# Réponse à l'avis de la Mission régionale d'autorité environnementale (MRAe) N° 2022APGE137

Projet éolien de Bessy-Pouan-les-Vallées  
Communes de Bessy-Pouan (Aube 10)  
5 éoliennes et un poste de livraison  
02 février 2023

Figure 1 : Parcs éoliens au sein de l'aire d'étude éloignée du futur parc (source : DREAL Grand Est, au 01/12/2022)

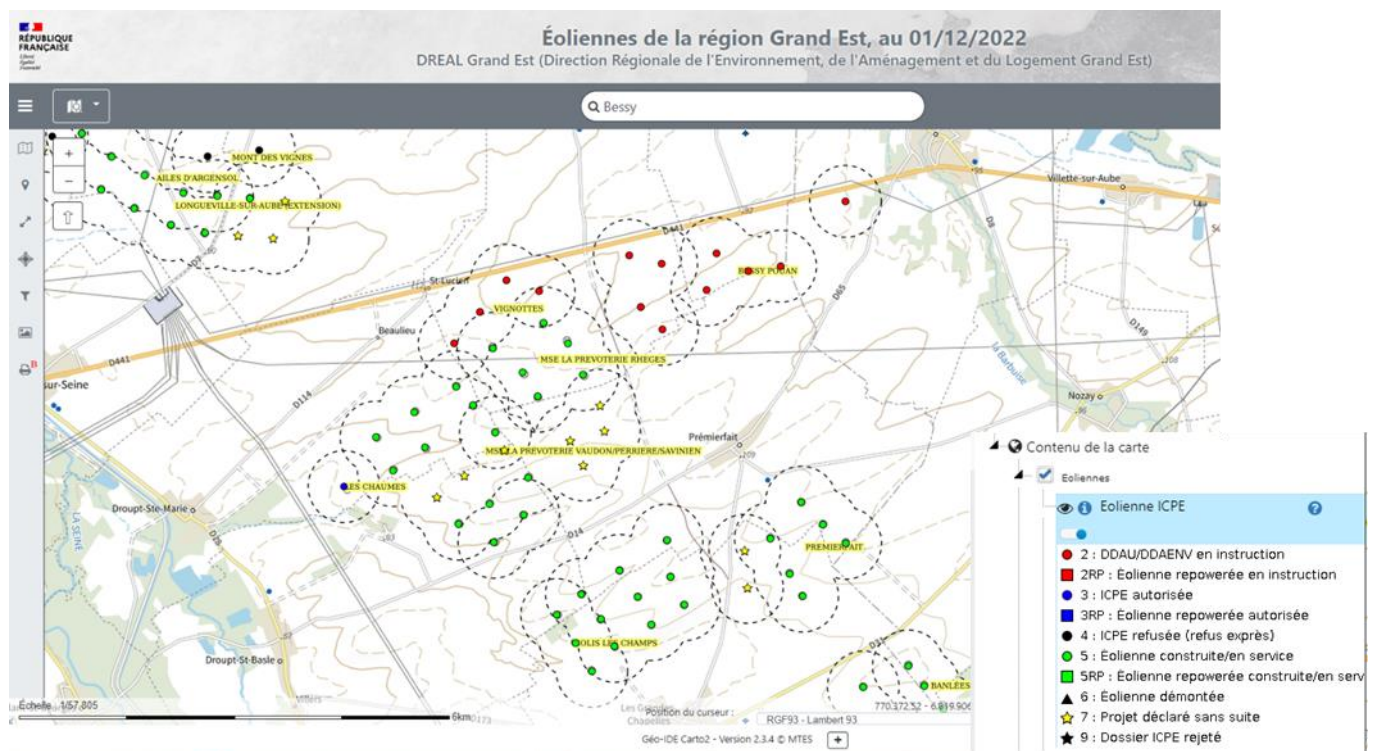
- Produire une synthèse de tous les suivis post-implantation effectués pour l'ensemble des parcs présents sur un secteur homogène par rapport au projet (et couvrant a minima l'aire d'étude éloignée), en vue de conforter leurs analyses et mesures pour les nouveaux parcs.

En premier lieu, il convient d'indiquer qu'ENGIE GREEN, en tant que porteur de projet, ne dispose pas de l'ensemble des suivis post-implantation effectués pour l'ensemble des parcs présents au sein de l'aire d'étude éloignée.

ENGIE GREEN dispose toutefois des données issues de ses propres parcs. Ainsi, à proximité immédiate du projet de Bessy Pouan, sont situés les parcs éoliens de 'La Prévoterie' et son extension 'Prévoterie-Rhèges' sur les communes de Droupt-Saint-Basle, Droupt-Saint-Basle, Les Grandes-Chapelles et Rhèges, respectivement composés de 18 éoliennes et de 6 éoliennes et mis en service en 2010 et 2016, représentés sur la figure ci-dessous.

Figure 2 : Communes favorables du Schéma Régional Éolien (Source : SRCAE, 2012)

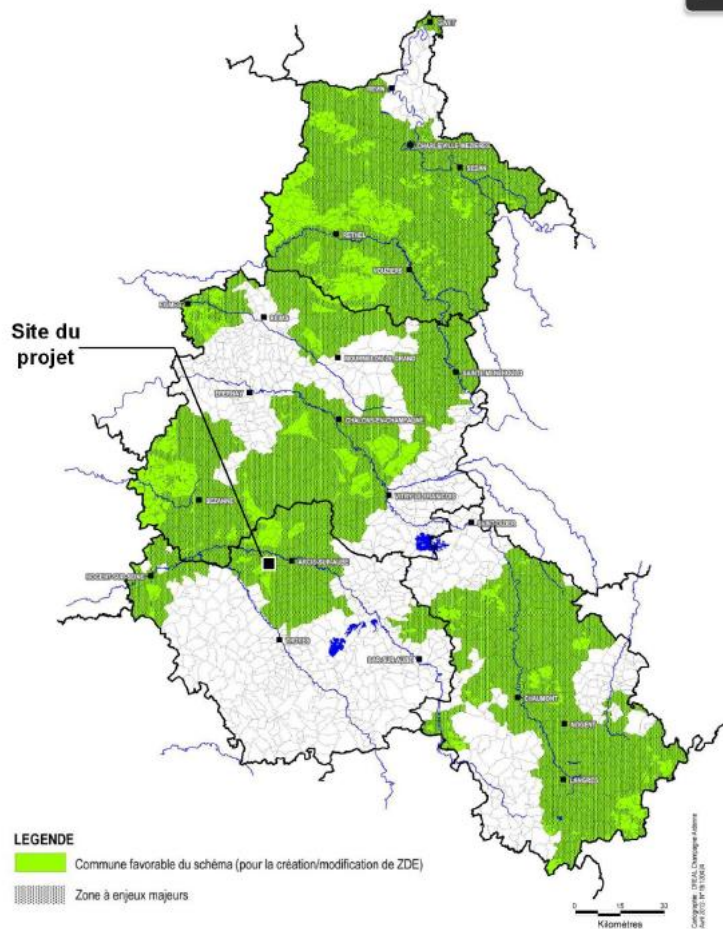
- **l'Ae recommande au pétitionnaire de reconsidérer l'implantation de son projet dans un secteur moins défavorable au développement de l'éolien.**

Le site choisi pour l'implantation des aérogénérateurs de ce projet, espace ouvert à vocation agricole, a des caractéristiques très propices à cette activité, aussi bien du point de vue technique que réglementaire. Les différents schémas de programmation territoriale de l'éolien, réalisés aux échelles régionale et départementale, appuient ce constat favorable et apportent des éléments sur l'organisation des nouveaux aménagements. (Source : Etude d'impact-p 377)

La zone d'implantation potentielle du projet se situe sur des communes favorables telles que définies par le Schéma Régional de l'Éolien (SRE) de 2012, comme en atteste la figure ci-dessous.

Figure 3 : Photomontage supplémentaire n°2 depuis la D14 au sud de Prémierfait (Source : RESONANCE)

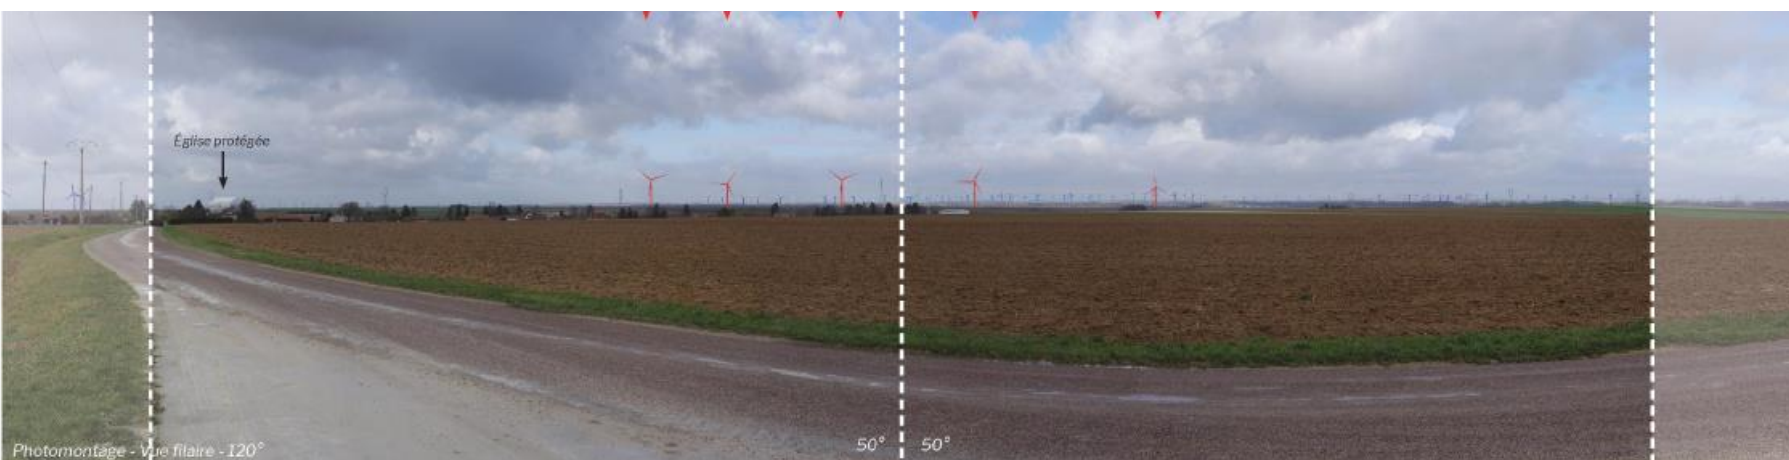
- **À défaut d'une reconsidération de la zone d'implantation, l'Ae recommande au pétitionnaire de présenter de véritables mesures de réduction concernant l'impact du projet sur l'encerclement des villages et le phénomène de saturation visuelle.**

S'agissant de l'accentuation des effets d'encerclement des communes de Saint-Remy-sous-Barbuise, Longueville-sur-Aube et Premierfait, soulignée par la MRAe, nous tenons à rappeler que l'incidence du projet est jugée faible ou peu marquante, comme précisé en page 215 du volet paysager.

En effet, pour la commune de Premierfait, le photomontage supplémentaire réalisé depuis la D14 au sud du bourg (cf. figure 3), a démontré que le projet ne participe pas à la création d'un nouveau motif, mais à son renforcement notable. L'incidence depuis cette vue est modérée.

Enfin, la plantation d'arbres envisagée pour ce bourg viendra réorienter les vues et donner une échelle de perception plus réduite sur le parc, l'incidence du projet après mise en place de cette mesure est jugée nulle à modérée. Cette mesure est détaillée en pages 13-18 du présent document. .

Figure 7 : Mesure envisagée pour le bourg de Prémierfait (Source : BE RESONANCE)

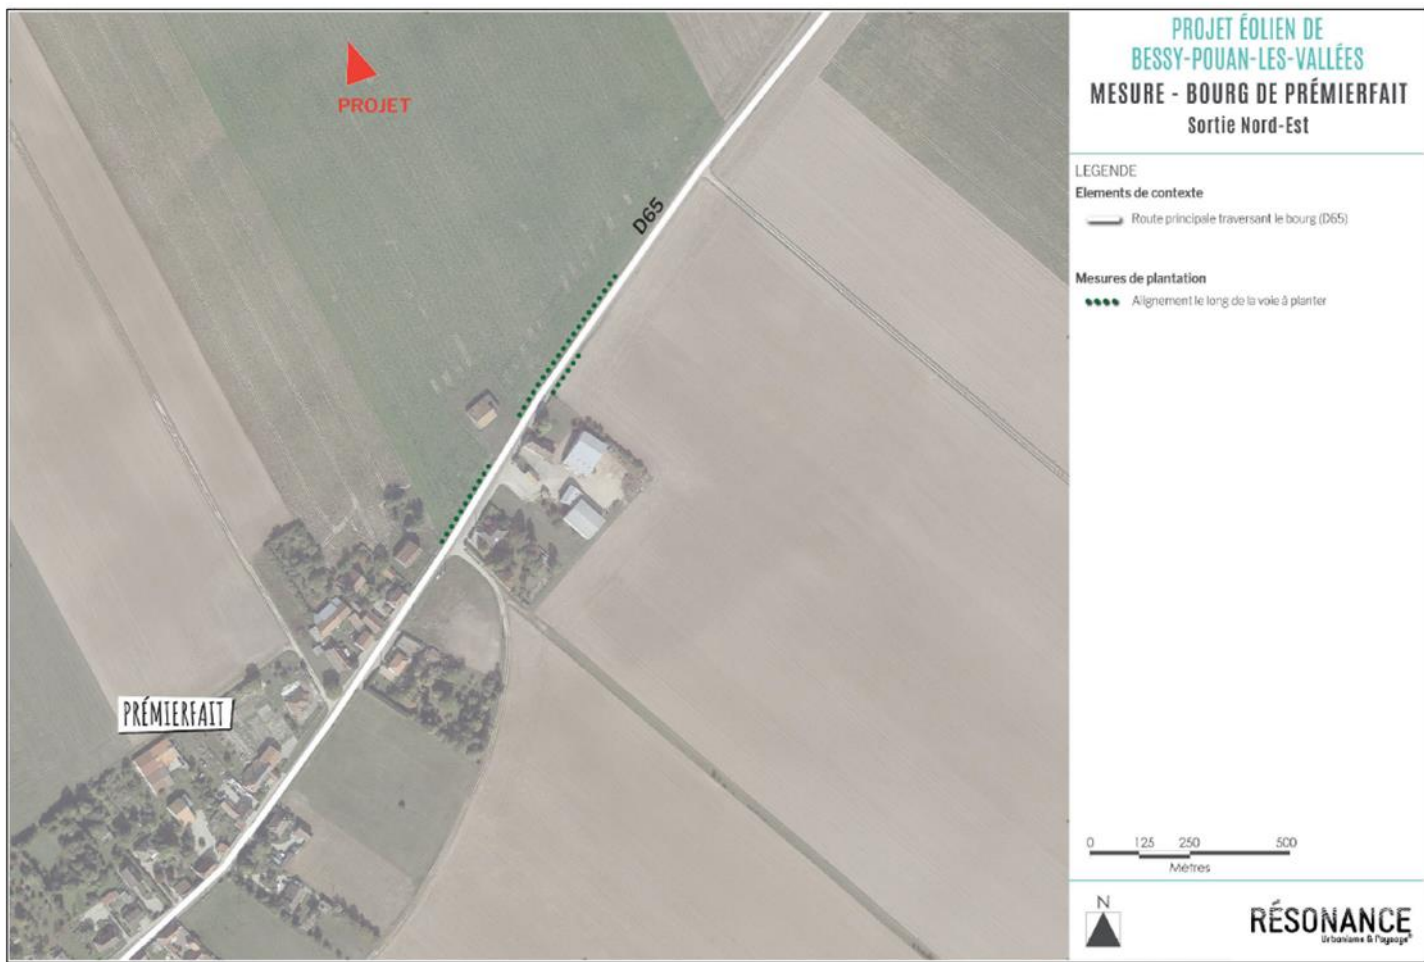
- **L'Ae recommande au pétitionnaire de présenter, par des photomontages, l'effet des mesures de réduction par la plantation d'arbres à plusieurs échéances de la durée de fonctionnement du parc éolien.**

Pour limiter l'impact visuel du futur parc, des plantations seront mises en place afin de cadrer ou de réorienter les vues pour donner une échelle de perception plus réduite sur le parc. Les motifs végétaux à employer puiseront dans la réalité du paysage existant.

Les cartes ci-après proposent des localisations et des principes de plantations pour limiter et/ou qualifier les perceptions depuis les espaces habités proches. Ces propositions pourront être ajustées sur le terrain avec les habitants concernés.

Ces plantations seront proposées aux propriétaires vivant sur les franges des bourgs les plus proches des éoliennes. Les mesures pourront être ajustées au cas par cas avec la proposition d'une « bourse aux arbres » sur des parcelles privées selon la méthodologie suivante :

Figure 9: Observations de Milans royaux en 2019 (Source : F. FEVE)

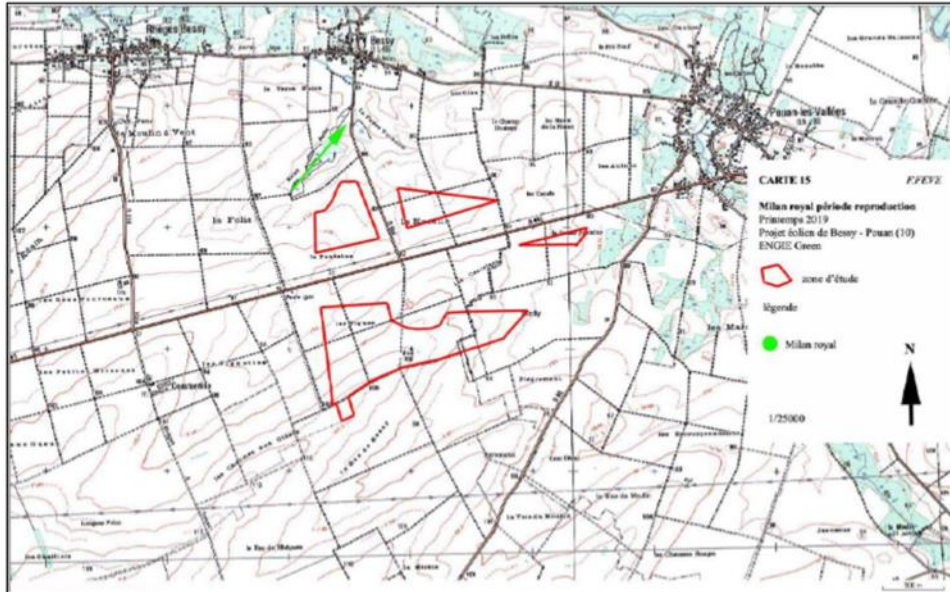
- **Le cas échéant, l'Ae recommande au pétitionnaire de mettre en place un bridage diurne des éoliennes lors des périodes de migration de l'avifaune.**

Concernant le Milan royal, une seule observation a été faite en 2019 en périphérie des ZIP. L'association LPO Champagne-Ardenne a été consultée concernant cette présence du Milan royal. Elle n'a pas connaissance de couples nicheurs dans ce secteur géographique. Par ailleurs, l'oiseau n'a jamais été revu par la suite. Il s'agit donc probablement d'un individu erratique non nicheur ou d'un oiseau « migrateur tardif ».

Ainsi, les enjeux ont été jugés « insignifiants » pour cette espèce en fonction des résultats des observations représentés en figure ci-dessous. (Source EIE- 'Etat initial-Milan royal'- p. 103).

Figure 10 : Implantation et enjeux écologiques (Source : FEVE d'après cartographie ENGIE GREEN)

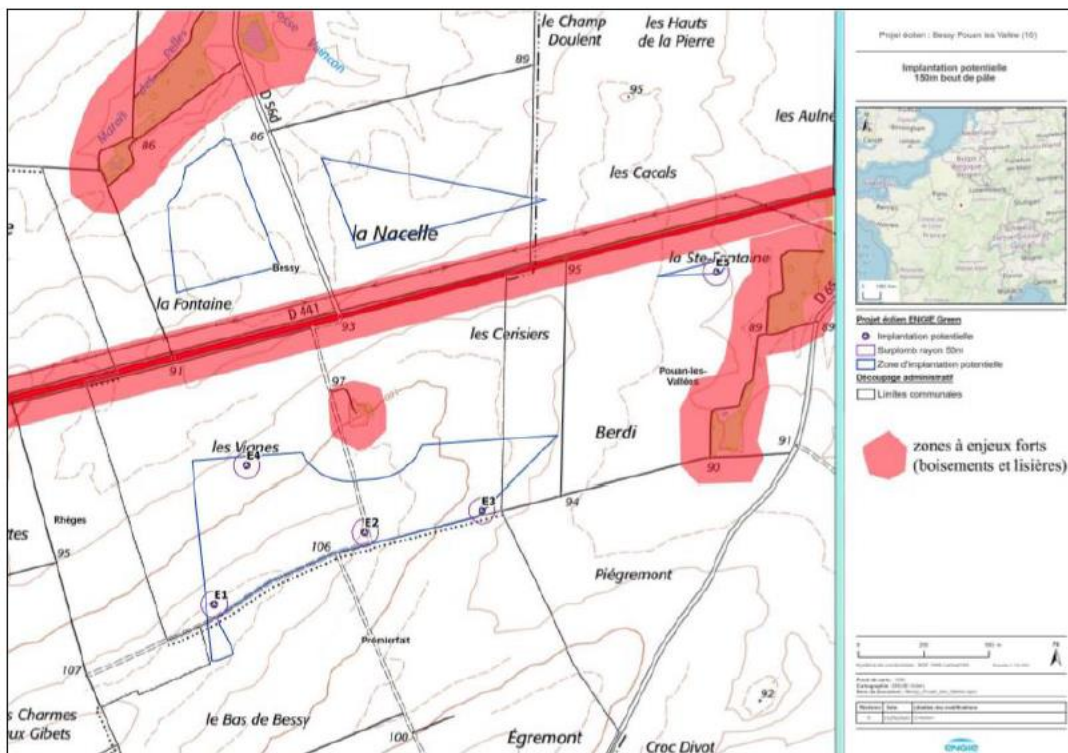
- L'Ae recommande au pétitionnaire de déplacer l'éolienne E5 à plus de 200 m en bout de pale de toute lisière boisée ou haie.

Les préconisations d'implantation des machines (conformément au guide Eurobats : 200 m d'éloignement des boisements) ont été respectées pour les éoliennes E1, E2, E3 et E4. Ces éoliennes seront implantées largement à plus de 200 m (en bout de pale) des réseaux de haies denses et des boisements ; donc à distance des zones à enjeux.

L'éolienne (E5), quant à elle, est à environ 180 mètres de l'alignement d'arbres du bord de route (D441) qui sert de corridor et de zone de chasse pour les chauves-souris. Ce risque est toutefois à relativiser au regard de la distance qui reste conséquente. Par ailleurs, les espèces les plus fréquentes autour de ces arbres (les Pipistrelles) ne s'en éloignent guère car les insectes-proies qui les intéressent sont autour des frondaisons (et leur sonar n'a qu'une vingtaine de mètres de portée).

Enfin, l'emplacement de l'éolienne E5 est le résultat d'une analyse multi-facteurs. Il correspond au meilleur compromis entre les enjeux biodiversité, les effets de sillage, la composition paysagère et la réalité foncière. Bien que le déplacement de l'éolienne E5 ne soit pas possible, il est important de rappeler que le pétitionnaire mettra en place un bridage pour les chiroptères (Source : EIE - 'Mise en place d'un plan de bridage en faveur des chiroptères', p.324 ).

Figure 11 : Parcs éoliens proches et possibilités de passages pour les migrants (Source : F. FEVE)

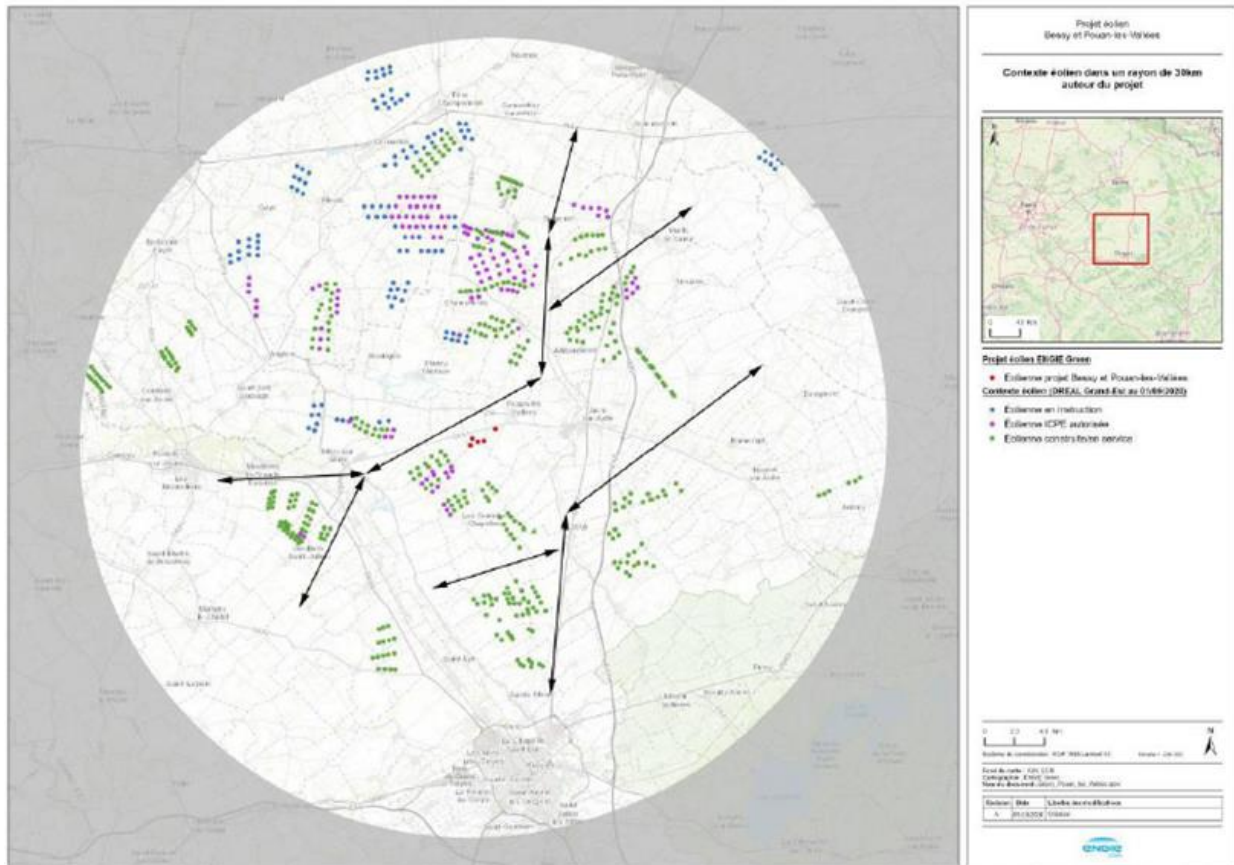
- **L'Ae constate également que l'analyse des effets cumulés apparaît particulièrement limitée et s'étonne qu'au vu du nombre conséquent de parcs voisins, l'étude ne conclue que sur un impact cumulé faible vis-à-vis de la faune volante.**

Le contexte éolien lié au projet de Bessy-Pouan fait apparaître la présence de nombreux parcs éoliens construits ou en instruction dans un rayon de 30 km (*cf. figure 11*). Les zones non pourvues en éoliennes sont localisées au nord, nord/est (vallée de l'Aube) et à l'est.

Le projet de Bessy – Pouan-les-Vallées est dans le même axe N/E - S/O (axe de la migration) que les parcs les plus proches. Il est orienté parallèlement à l'axe de la migration. Il n'engendre pas d'« effet barrière » supplémentaire par rapport à la migration des espèces volantes.

Pour rappel, la LPO préconise un espace minimum de 1 500 m entre les parcs éoliens. Cette distance a été définie grâce aux études menées sur plusieurs parcs éoliens de la Marne et de l'Aube, offrant différentes configurations (parallèles/perpendiculaires à la migration, en entonnoir, avec des trouées, etc.). Aussi la DREAL Grand Est, dans son [guide de recommandations pour la constitution des dossiers de demande d'autorisation environnementale de projets éoliens, édition 2021](#), préconise pour tout projet éolien un espacement aux parcs et machines à proximité suffisant pour permettre le passage des oiseaux, à savoir une distance inter-éolienne de 300 m et un maintien d'un écart d'au moins 1500 m entre les groupes d'éoliennes. Par conséquent, pour futur parc, la distance inter-parcs est suffisante pour permettre le passage des oiseaux.

Figure 13 : Caractéristiques acoustiques de la machine étudiée dans l'étude acoustique du projet éolien de Bessy-Pouan avec (en jaune) et sans serration (en violet).

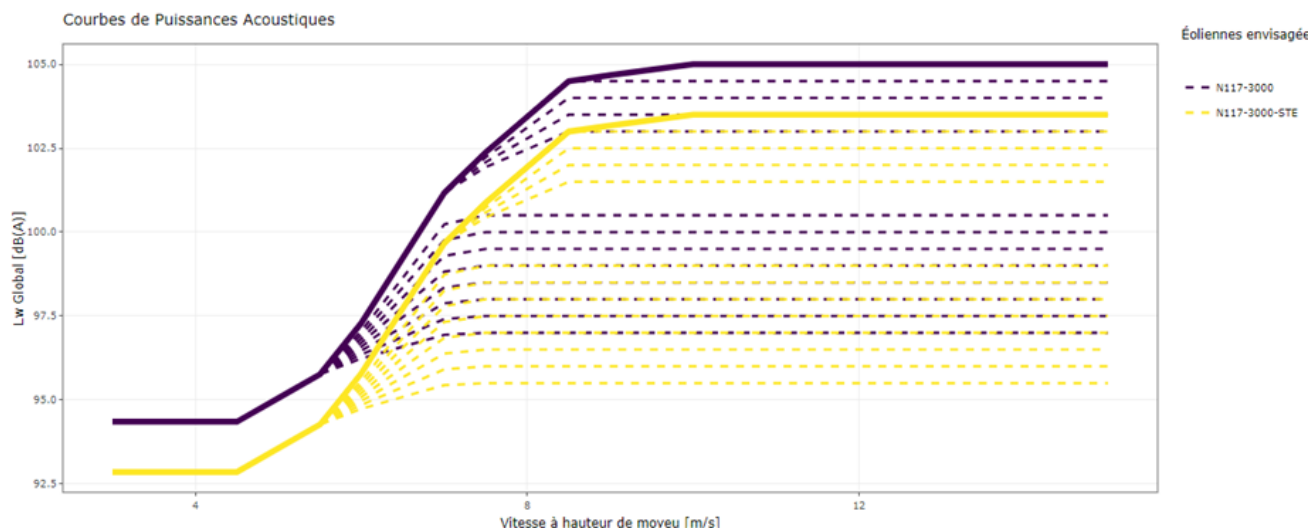
- **L'Ae recommande au pétitionnaire réaliser une étude acoustique qui démontre dès la mise en service le respect des valeurs réglementaires relatives aux nuisances sonores.**  
**L'Ae recommande également que la période de calcul des émergences se fasse sur la période la plus calme et que l'emplacement des outils de mesure soit fait en concertation avec les riverains**

Parmi les modèles d'éoliennes étudiées, l'étude acoustique s'est basée sur l'éolienne la plus bruyante. Le Plan de Gestion Acoustique tient compte de cette technologie et permet ainsi de diminuer la signature acoustique de l'éolienne de plusieurs décibels. Le graphe présente les courbes de puissance acoustique pour la N117 avec serrations (jaune) et sans serrations (violet).

Ainsi, la N117 avec serrations présente une puissance acoustique plus réduite que le modèle sans serrations et permet de gagner entre 1,5 dB et 2 dB sur la puissance acoustique de l'éolienne.
